『無償修理（リコール）作業のお願い』

令和7年6月20日
住友ナコ フォークリフト株式会社

＜不具合の状況＞

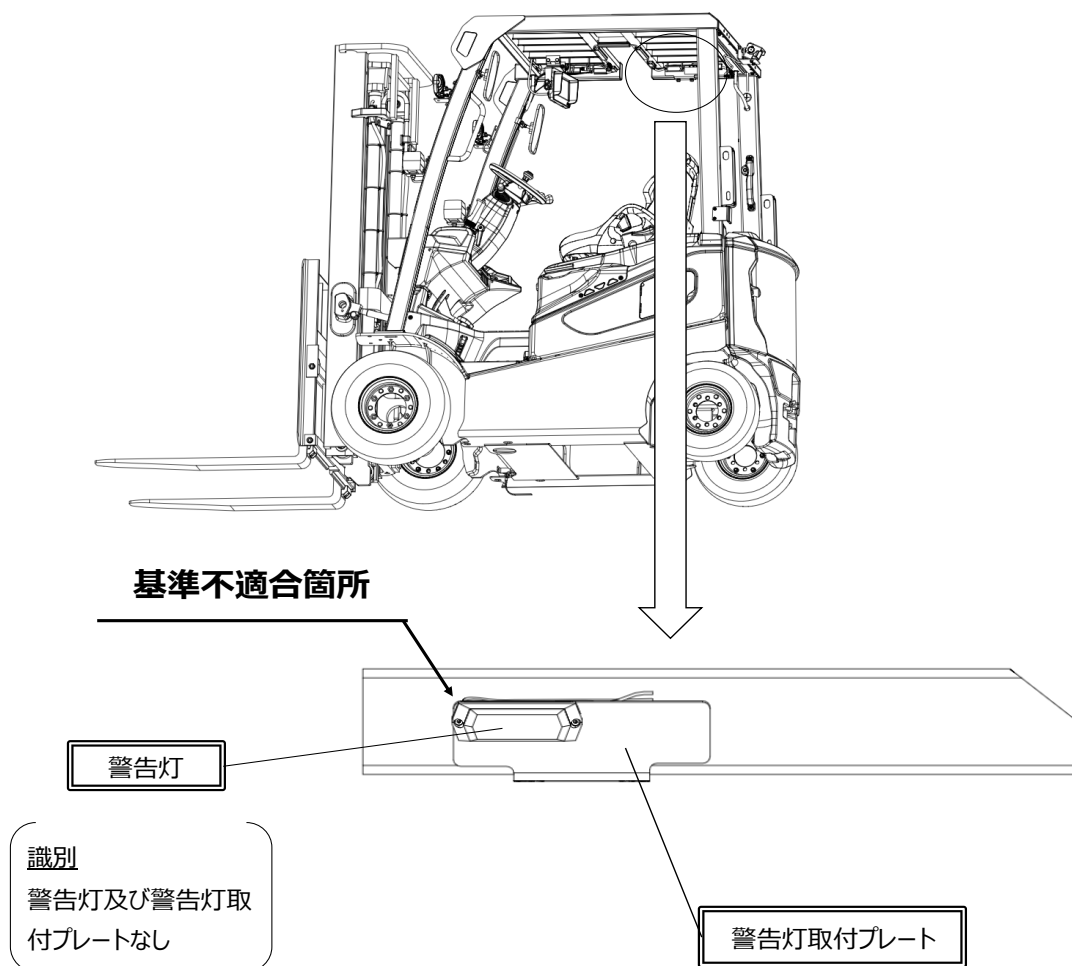
リコール届出番号	5666
リコール開始日	令和7年6月20日
対象機種（型式）	【小型特殊自動車】：FB25XIII(ZAF-SB2L)、FT18XIII(EBT-SG1KT)、FB30XVI(ZAF-SB3G)、FB25XVI(ZAF-SB2M)の4車種
対象機種に含まれる車体番号	SB2L-10060、SG1K-30381、SB3G-00005、SB2M-00039
製作出荷期間	令和4年10月19日～令和7年1月7日
対象車両の台数	4 台
不具合の部位(部品名)	安全装置(オペレータ用警告灯)
不具合内容及び、原因	フォークリフトに特別受注仕様で装着されるAIカメラにおいて、設計検討が不十分なためオペレータ用警告灯の光度および点灯状態（電気車に限る）が保安基準に適合しない。
改善措置の内容	全車両、警告灯及び警告灯取付プレートを取り外します。
改修作業時間	約30分
お客様へのお願い	是正の準備が出来次第、弊社各販売店よりご連絡をさせていただきますので、暫くお待ちくださいます様、お願い申し上げます。
